**Avis délibéré de la mission régionale d'autorité  
environnementale de Bretagne  
sur le projet de réaménagement du passage du Treiz  
à Douarnenez (29)**

n° MRAe : 2024-011795

Avis délibéré n°2024APB81 du 7 novembre 2024

Plan masse du projet (source : étude d'impact)

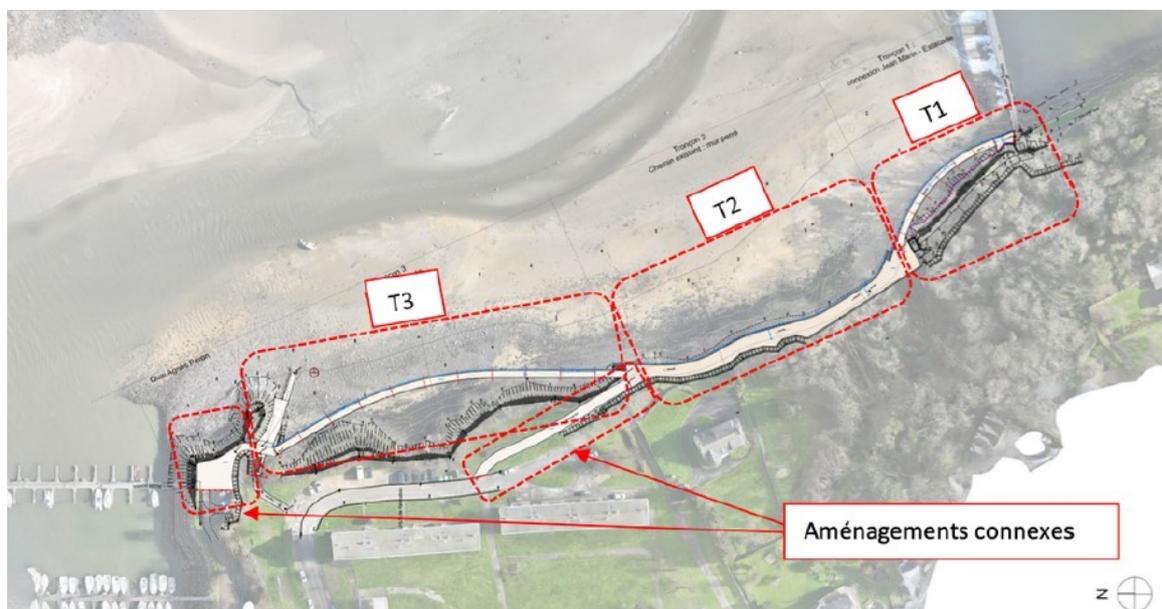
L'étude d'impact présente la version initiale du projet<sup>13</sup>, dans laquelle seule la deuxième partie du tracé (T3, aboutissant sur le quai Agnès Perron) était prévue pour être aménagée sous forme d'estacade, le reste faisant l'objet d'un cheminement sur perré avec remblais sur la première partie. L'abandon de ce scénario, moins coûteux sur le plan financier, est justifié par son impact environnemental conséquent sur la falaise et l'estran rocheux au niveau de la jonction avec la passerelle Jean Marin. **La démarche d'évaluation environnementale a donc bien été menée de façon à amoindrir les incidences du projet dès le stade de la conception.**

Toutefois, au vu des caractéristiques du site et des ambitions du projet, une autre variante pourrait être étudiée, consistant à réaménager le cheminement existant le long de la rue Pen ar Vir entre le quai Agnès Perron et le début du passage sur perré, sans création de l'estacade T3. Ce scénario pourrait garantir l'accessibilité pour les personnes à mobilité réduite<sup>14</sup>, sous réserve de la possibilité de raccordement avec une pente adaptée entre le quai et la rue Pen ar Vir, en limitant l'incidence du projet en matière d'émissions de gaz à effet de serre<sup>15</sup>, de paysage et, en phase travaux, de biodiversité et de nuisances.

***L'Ae recommande d'étudier le scénario alternatif consistant dans le réaménagement de la voirie existante en lieu et place de la création de la passerelle T3.***
